Waalre, 21 september 2021.

Geacht college en raadsleden gemeente Waalre,

Herinrichting Eindhovenseweg.

Figuur 1: Concept dwarsprofiel deelgebied 1, WAL104.003

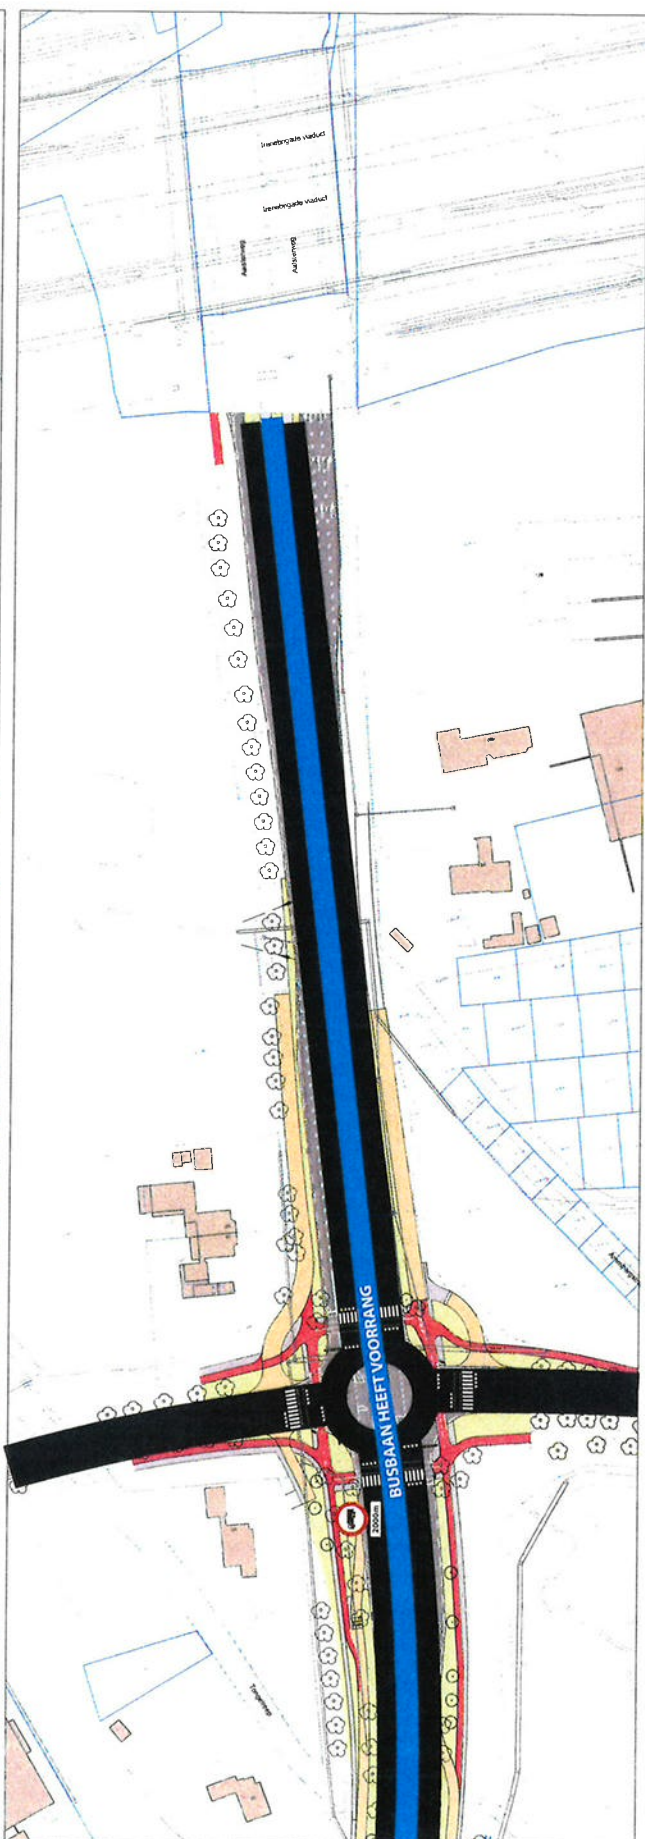
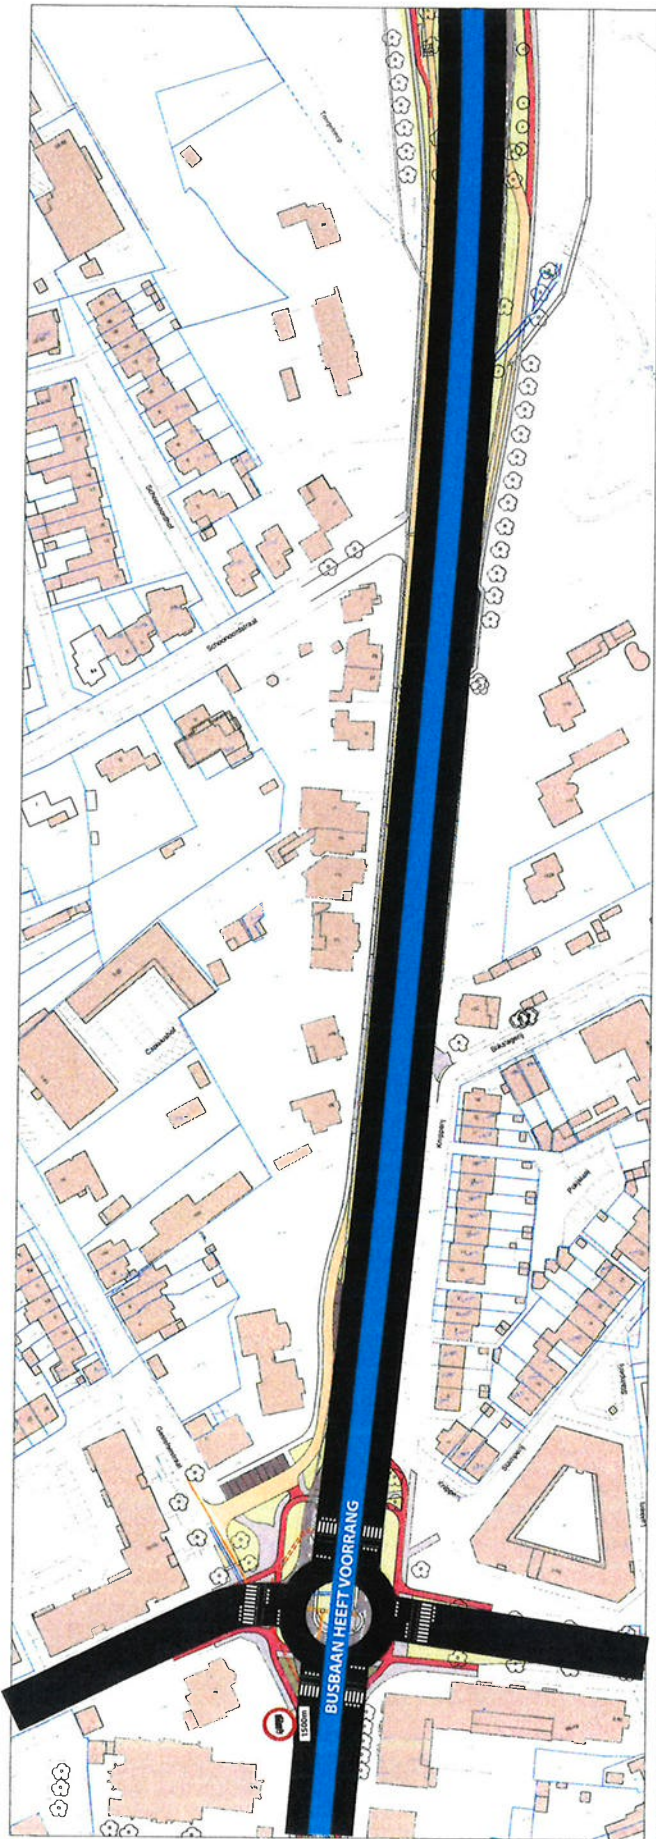
Fase 1: hier mis ik de aanbevelingen en adviezen van het "uitvoeringsplan fiets 2020-2030" van ingenieurs/adviseurs Jens'. In het ontwerp worden de vent/secundaire wegen met straatbaksteen, zichtvlak vellingkant, bestraat. (**Proces 1**) Vele fietsers ervaren dit soort klinkers als héél onprettig.

Notabene adviseert Jens in het uitvoeringsplan fiets 2020-2030 "fietsstraat met asfaltlaag in rode kleur." (Eenheid) Mocht dit te duur zijn dan adviseert het rapport stille klinkers . (Proces 2)

Als men de maximum snelheid naar 30 km/h brengt, voorbeelden (Amsterdam – Parijs – Madrid) en algemene aanbeveling van de SWOV (Stichting Wetenschappelijk Onderzoeksbureau Verkeersveiligheid), (**proces 4**) kan men langs de hoofdrijbaan parkeerplaatsen van 2,5 meter breed aanleggen, daarnaast een groenstrook en een rood geasfalteerd fietspad van 1,40 m (volgens norm), (**proces 5**) voorbeeld Hertogstraat/Vestdijk in Eindhoven (**proces 6**), dan houdt men aan iedere zijde 1 meter extra over voor groenvoorziening. Als men dan op de rotonde Brabantiaalaan/Raadhuisstraat (rotonde 2) een mooie fontein creëert kan men met eer Waalre een "groenfontein" noemen en heeft men een mooie entree.
